改善箇所説明図

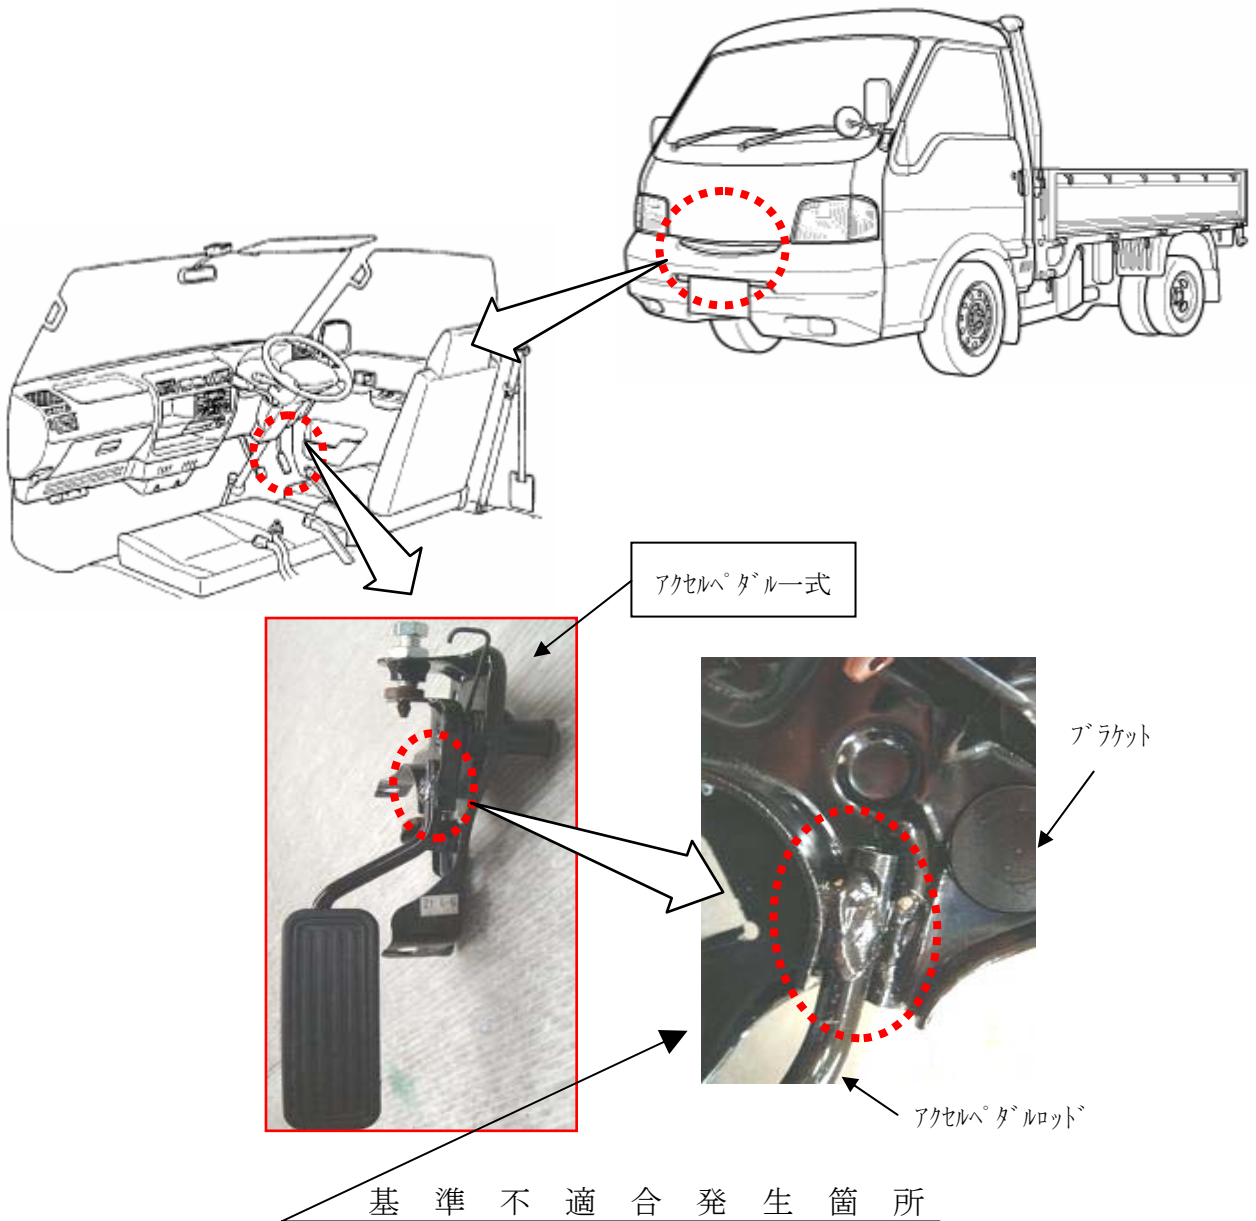
アクセルペダルの製造工程において、アクセルペダルロッドとブラケットとの溶接が不十分なものがある。そのため、そのまま使用を続けると溶接が剥がれてアクセルペダルが外れ、走行できなくなるおそれがある。

全車両、当該アクセルペダルの製造ロット番号を点検し、対象のものはアクセルペダル一式を良品と交換する。

識別：アクセルペダル取付け用ブラケットの製造ロット番号ラベル上部に、白又は黄色ペイント塗布する。
